# PLAN LOCAL D'URBANISME

## MODIFICATION N°1 NOTICE EXPLICATIVE

Le Plan Local d'Urbanisme de la Ville de Toulon a été approuvé le 27 juillet 2012, remplaçant ainsi le Plan d'Occupation des Sols (POS).

Extrait plan  
masse UZd

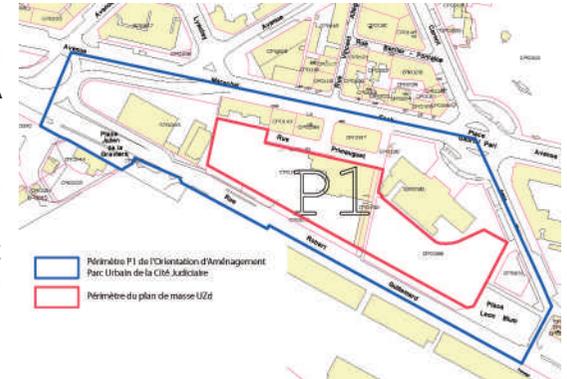
La suppression de l'Orientation d'Aménagement n°1 Parc Urbain de la Cité Judiciaire est induite par l'évolution du projet sur ce secteur en plan masse UZd.

Le plan de masse UZd est compatible avec les principes définis dans l'orientation d'aménagement du Parc Urbain de la Cité Judiciaire.

En effet, le projet défini par le plan de masse permet de requalifier l'entrée de ville, la circulation viaire y est repensée par la création d'une voie Nord Sud dans le prolongement de la rue de Choiseul. Un parc urbain linéaire est créé dans le prolongement des allées Courbet, le long de l'avenue

Le périmètre P1 a une superficie de 5,4 ha et le plan masse UZd de 1,49 ha. Le périmètre de l'ancienne OA n°1 qui n'est pas inclus dans le plan de masse UZd est en zone UB; il s'agit du Palais de Justice, des immeubles situés sur l'avenue Foch, de l'extracteur du tunnel et à l'ouest du périmètre dont une partie est déjà aménagée en espaces verts.

Extrait OA modifiée

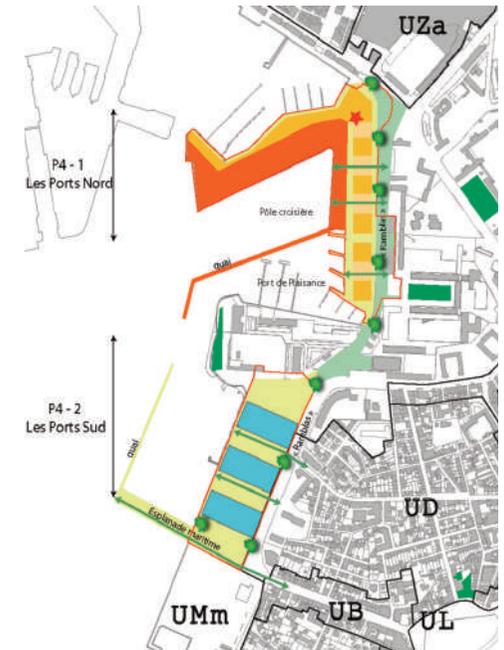
Le périmètre d'Orientation d'Aménagement P4 les Ports est scindé en deux puisque le projet avance plus vite au nord qu'au sud du périmètre initial. Aussi, le périmètre nord devient P4-1 les Ports Nord et le périmètre Sud P4-2 les Ports Sud.

**Suppression totale ER274**

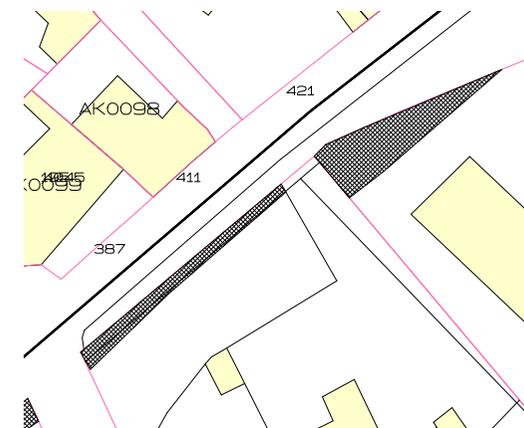
N°	Type de modification	Eléments concernés
<b>Objet n°3 : Modification d'Emplacements Réservés</b>		
3.1	Suppression de l'ER 274	ER rue Peyre Ferry supprimé dans la liste et sur la planche graphique n°17

**Suppression partielle ER325**

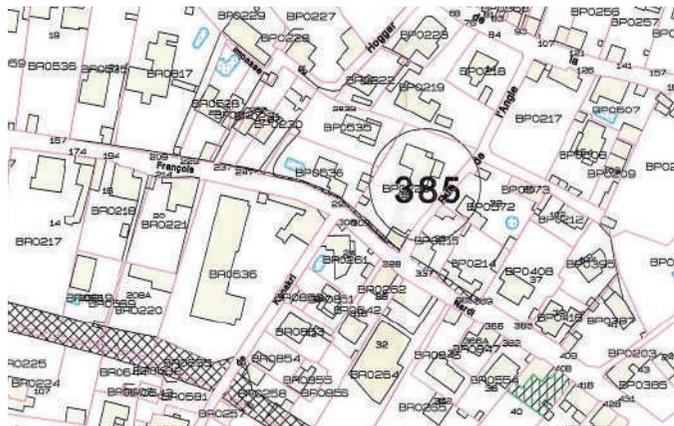
3.2	Modification du tracé de l'ER325	Suppression partielle (- 5m²) de l'ER325, sur la planche graphique 18 et dans la liste des ER
3.3	Modification du tracé de l'ER385	Suppression partielle (- 73m²) de l'ER385, sur la planche graphique 23 et dans la liste des ER (suppression partielle sur les parcelles BP214 et BP215)

## Suppression partielle ER502

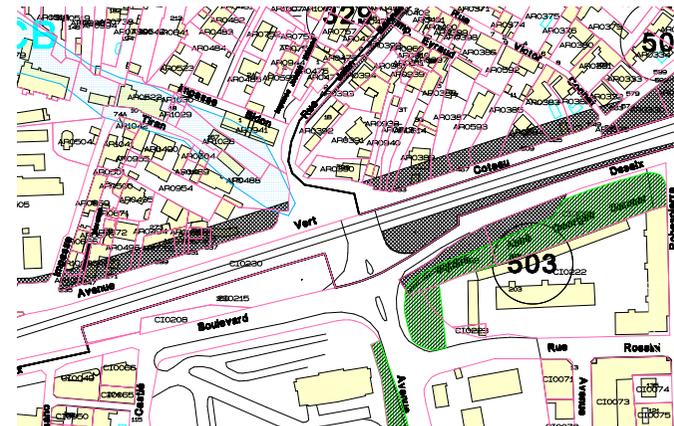
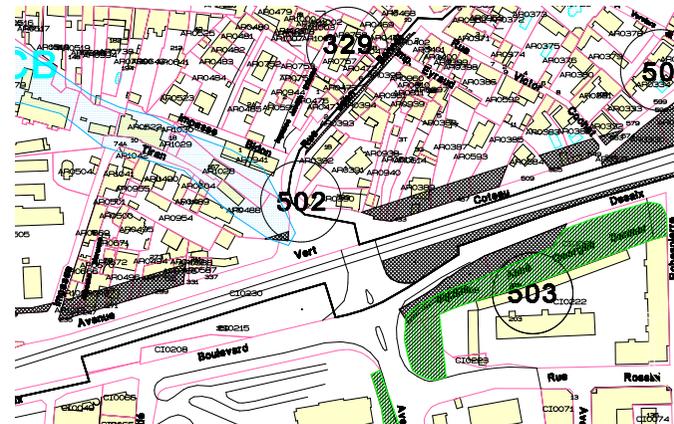
3.5	Libellé ER624	Ajout au libellé de l'ER624 "Equipements publics divers (scolaires, sportifs, socio culturels, espaces verts, <b>parkings...</b> )"
3.6	Suppression de parcelles ER502	Suppression de 4 parcelles de l'ER 502 (AR384, AR492, AR587 et AR588) suite au refus par TPM de la mise en demeure d'acquiescer auprès des propriétaires (planche graphique 18)
